Compléments de la DEMANDE D'AUTORISATION D'EXPLOITER

Projet éolien des Landes de Pruilé
Commune d'Armaillé, Maine et Loire (49)

Futures Energies Landes de Pruilé

- Avril 2014 -

Carte 2 Carte communale zoomée sur la zone d'implantation des éoliennes avec insertion de la position des éoliennes.

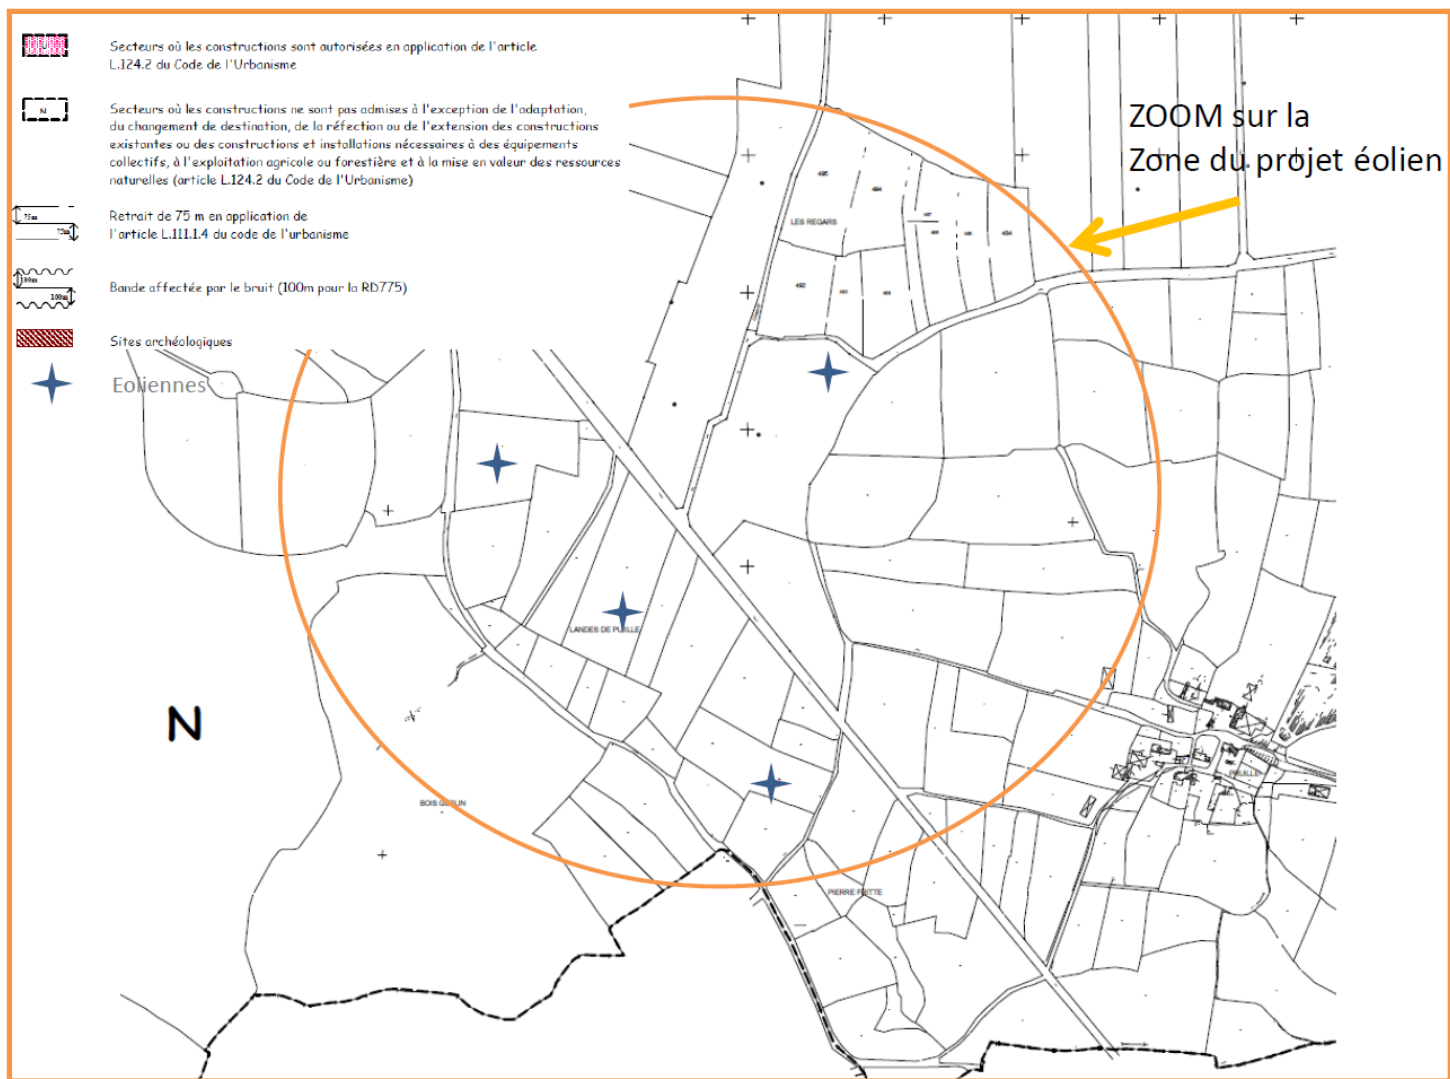
L'étude d'Impact : Dans le dossier, une carte indique le classement de la zone d'implantation des éoliennes en zone N qui ne serait pas incompatible avec la construction des éoliennes. Cette carte ne permet pas de visualiser correctement les parcelles concernées.

Les cartes pages suivantes complètent cette partie :

Figure 1 : Incidence des infrasons sur la santé (source Enercon)

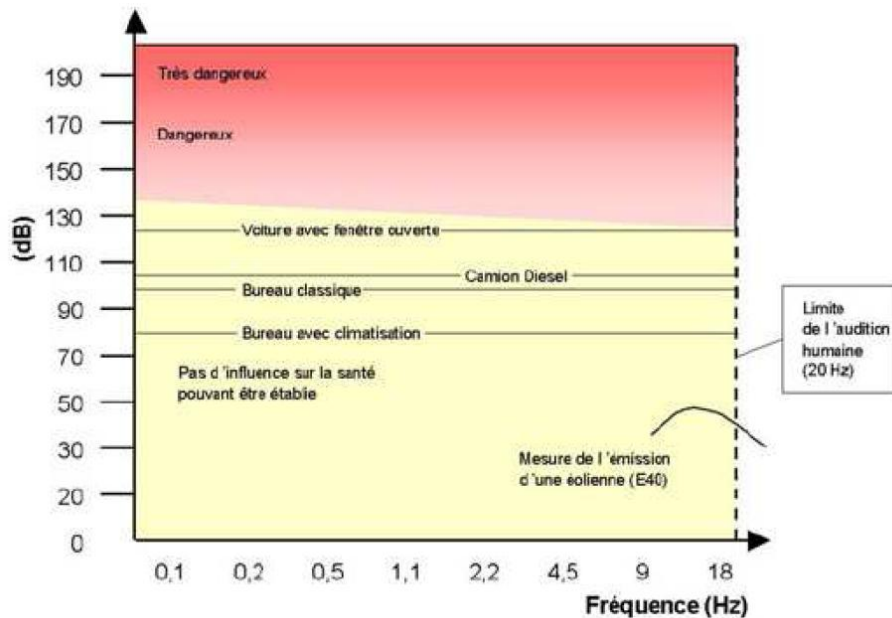
L'étude d'impact : Santé et salubrité publique : l'évaluation de l'impact sur la santé des populations concernant les infrasons et les champs magnétiques n'a pas été spécifiquement abordée.

L'incidence sur la santé des infrasons est représentée dans la figure ci-dessous par un dégradé de couleur caractérisant la dangerosité de l'exposition aux infrasons. On peut ainsi définir :

On ne peut donc pas attribuer à l'émission d'infrasons d'éoliennes la moindre dangerosité ou gêne des riverains.

Carte 4 : Localisation des parcs ou projets existants dans l'aire d'étude éloignée

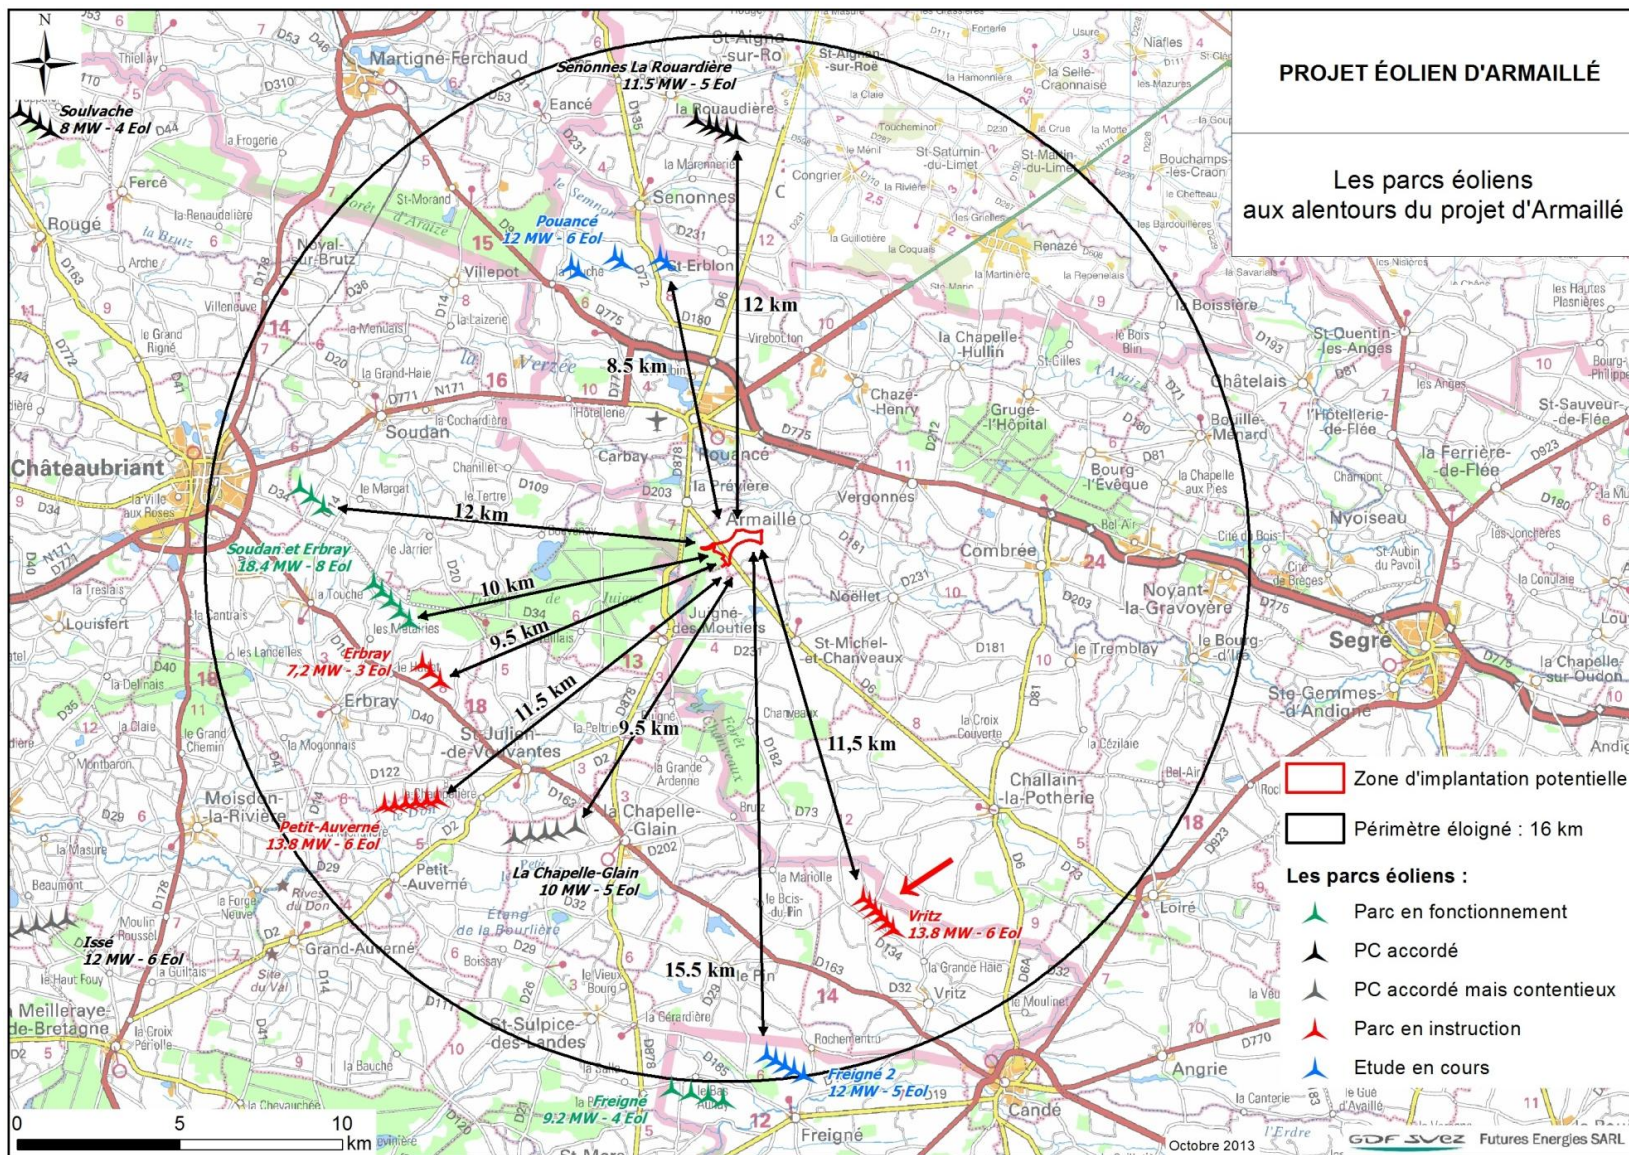
L'étude d'impact : Autres parcs éoliens : Il semble que le projet du parc éolien de Vritz n'ait pas été pris en compte dans l'étude d'impact

Le projet de parc éolien de Vritz, est situé à 11.5 km du projet éolien des Landes de Pruillé, au sud Est de ce dernier. Ce projet, en cours d'instruction au moment du dépôt du projet éolien des Landes de Pruillé, est intégré dans l'étude des impacts cumulés. Les cartes suivantes situent

La carte n°4 situe les parcs éoliens ou projets éoliens dans l'aire d'étude éloignée de l'étude paysagère, le projet de Vritz étant indiqué par une flèche rouge.

Carte 9 Distance entre les éoliennes d'Armaillé et la forêt de Juigné

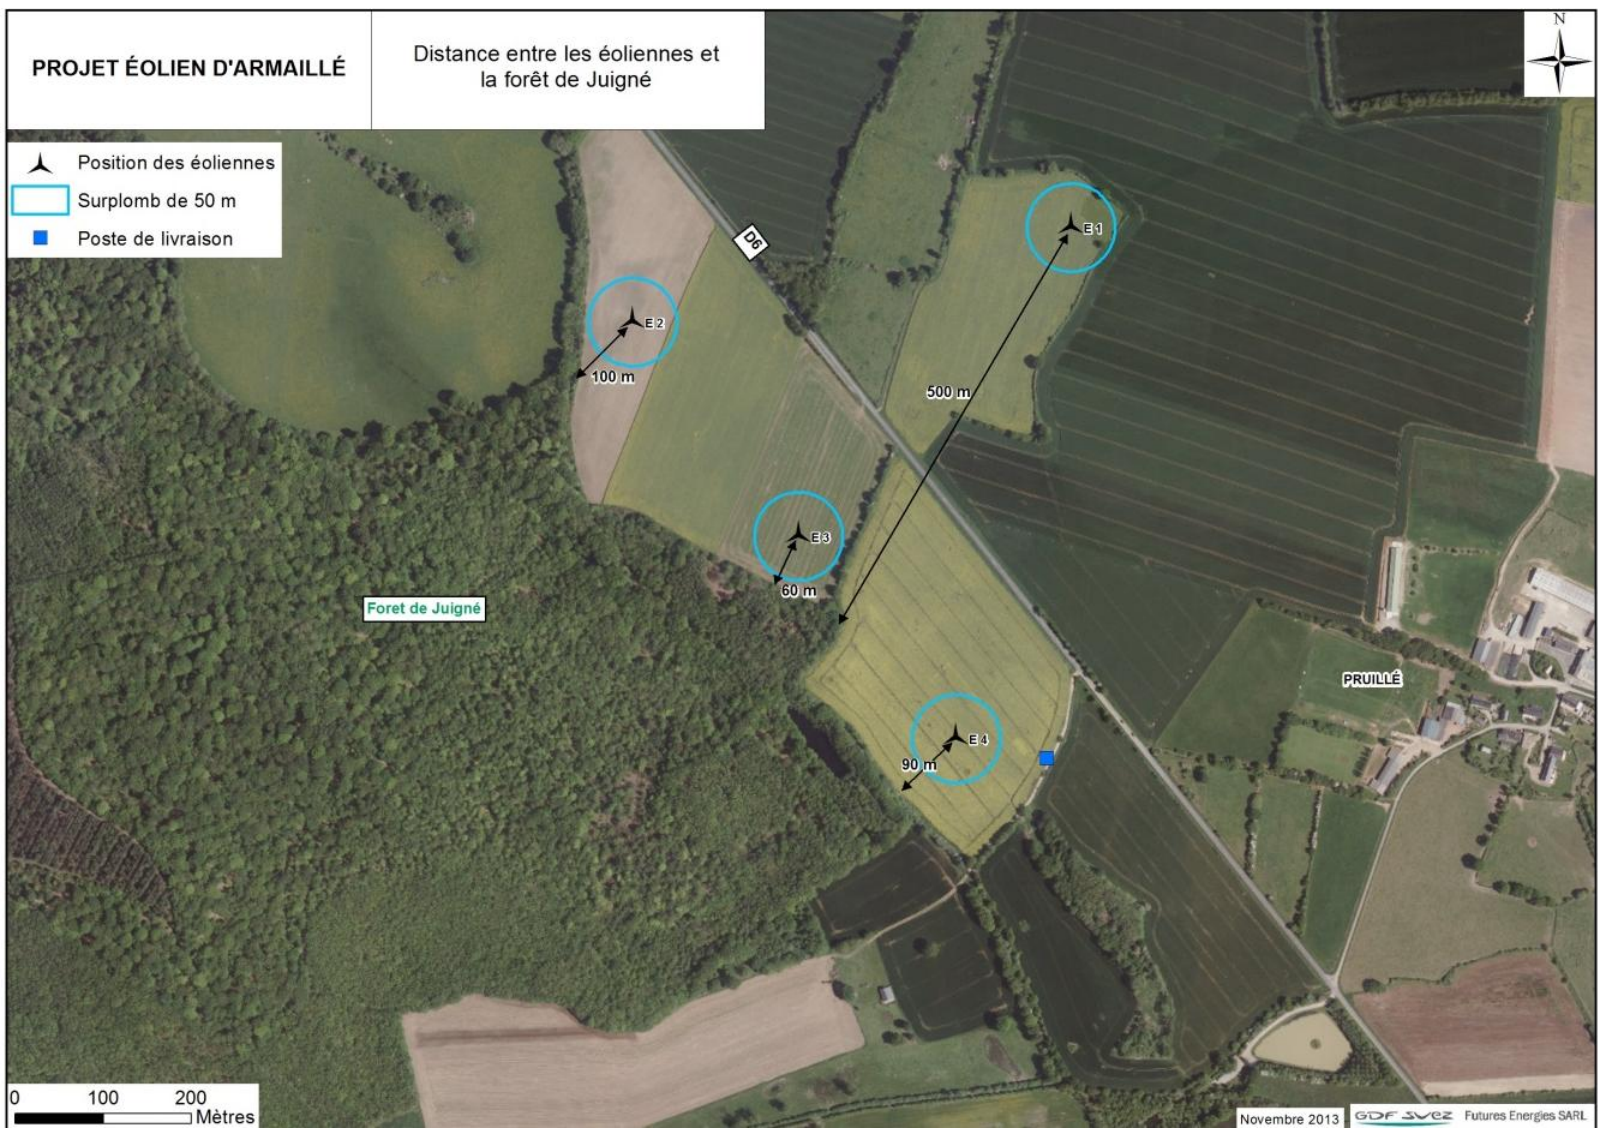
L'étude d'impact : Volet biodiversité : [...] , la zone autour du Menhir de Pierre Frite, à proximité des éoliennes ainsi que la forêt de « Juigné étangs et bois

« attenants » contiennent plusieurs espèces d'oiseaux dont des nicheurs ainsi que des chiroptères et méritent d'être étudiées plus finement dans l'étude d'impact. En particulier pour l'avifaune, on indique que les espèces en présence sont peu sensibles aux éoliennes sans éléments justificatifs ou explicatifs.

Les éoliennes E3 et E4 sont situées à moins de 50 mètres en bout de pale de la forêt de Juigné, or l'activité décline au-delà d'une distance de 50 mètres d'une lisière Jantzen et Fenton (2013) et Brinkmann, (2010 – colloque de Reims).

Un plan de bridage des éoliennes peut donc être institué pour toutes les éoliennes dont le bout de la pale se situe à 50 mètres et moins d'une lisière afin de supprimer le risque de mortalité. Les éoliennes concernées sont les éoliennes E3 et E4 (confer carte ci-après).

Carte 10 Synthèse des périmètres de l'étude de danger des 4 éoliennes du projet des Landes de Pruillé.

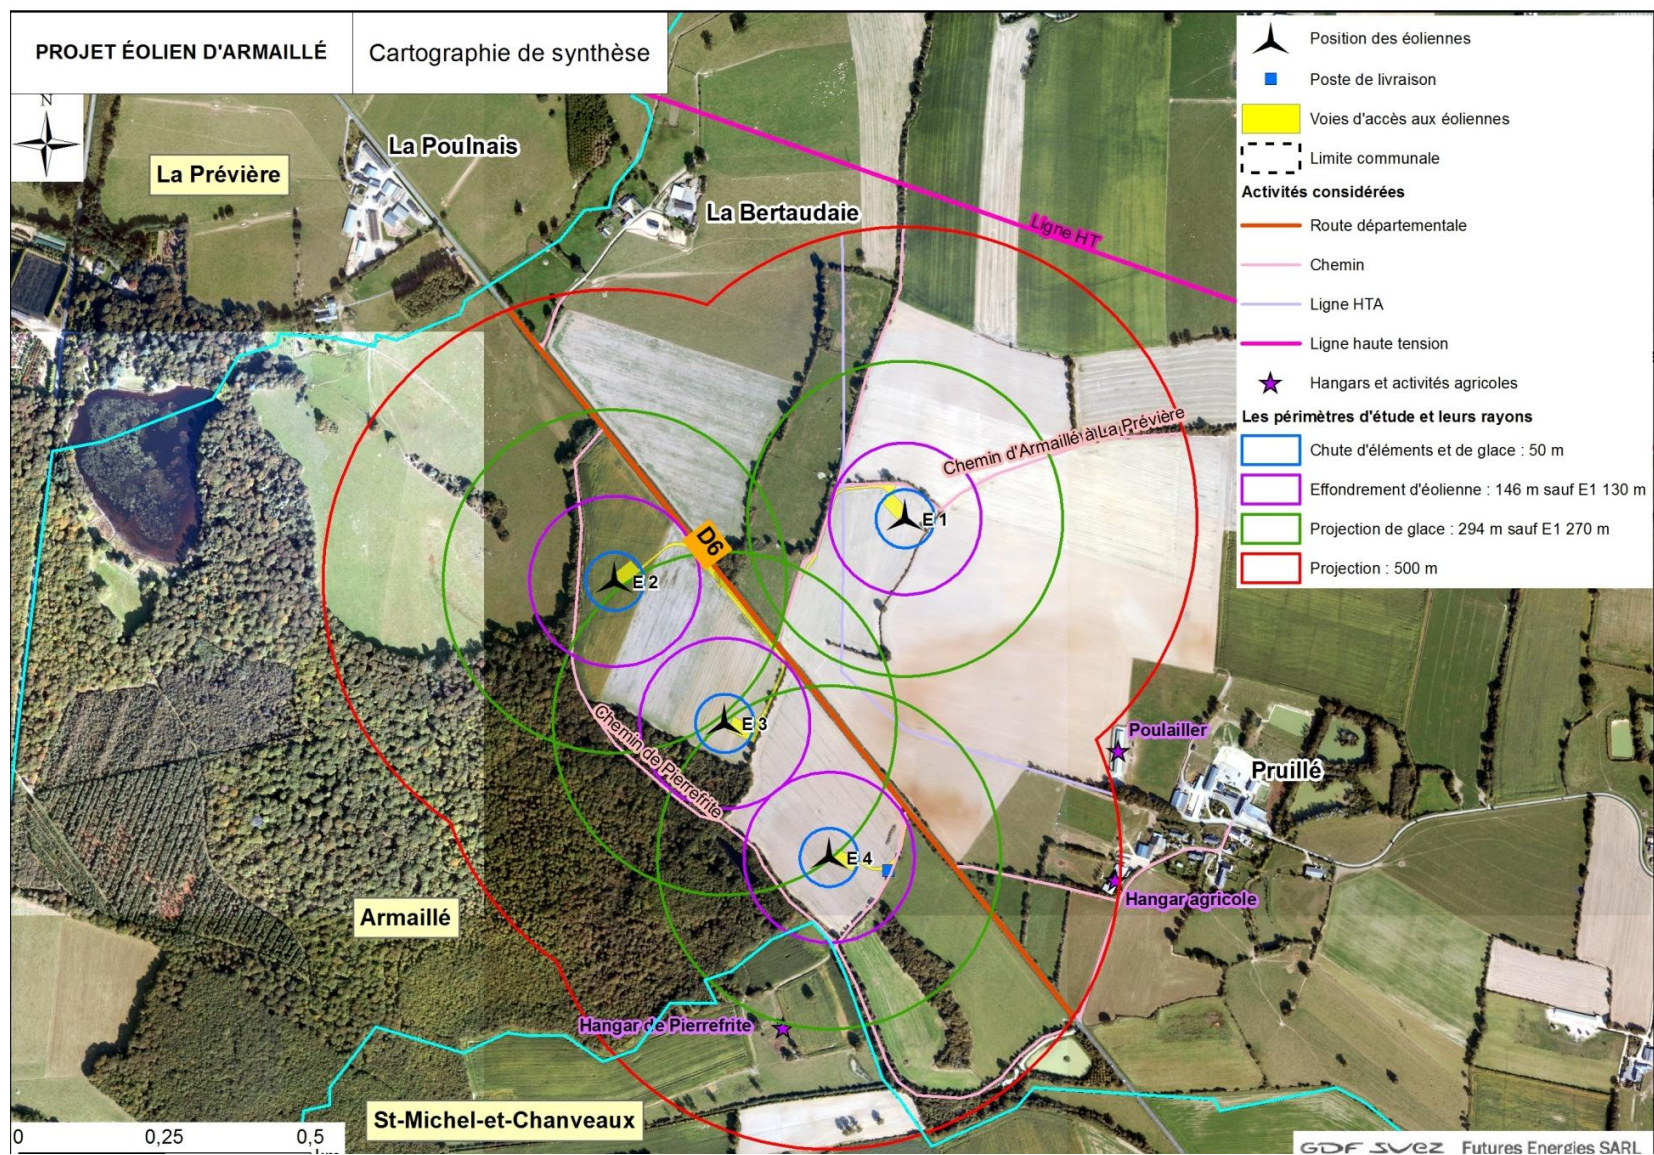
L'étude de danger : pour une information complète, il est demandé de reporter les cartographies des zones d'effets dans le résumé non technique de l'étude des dangers.

Une carte de synthèse des périmètres de l'étude de danger des 4 éoliennes est ajoutée au résumé non technique de l'étude de danger (Cf carte 10).
